**DODATEČNÉ INFORMACE K ZADÁVACÍM PODMÍNKÁM VÝZVY NA PLNĚNÍ VZMR:
Modernizace výdejny obědů závodního stravování a prodejny
OLVaS FN Plzeň – Lochotín**

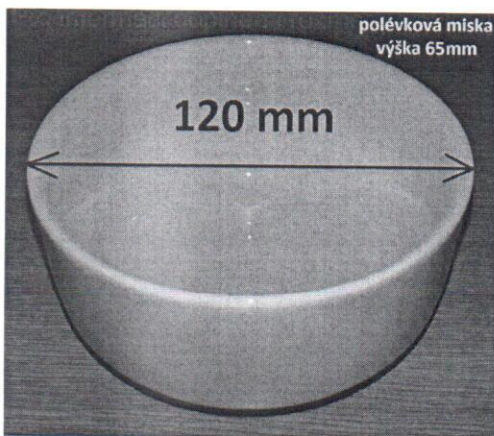
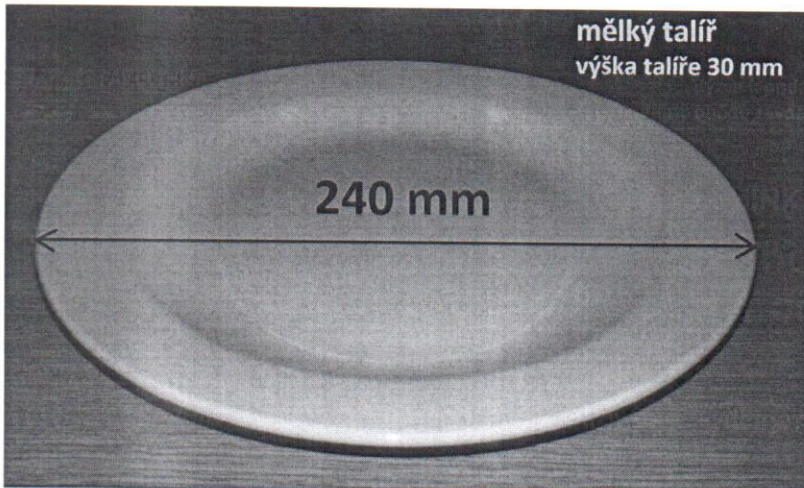
Chtěl bych se zeptat, jaký průměr talířů bude používán ve výdejně?

Průměr talířů, které budou používány ve výdejně obědů závodního stravování viz foto.
Pro informaci doplněn i rozměr polévkových misek.
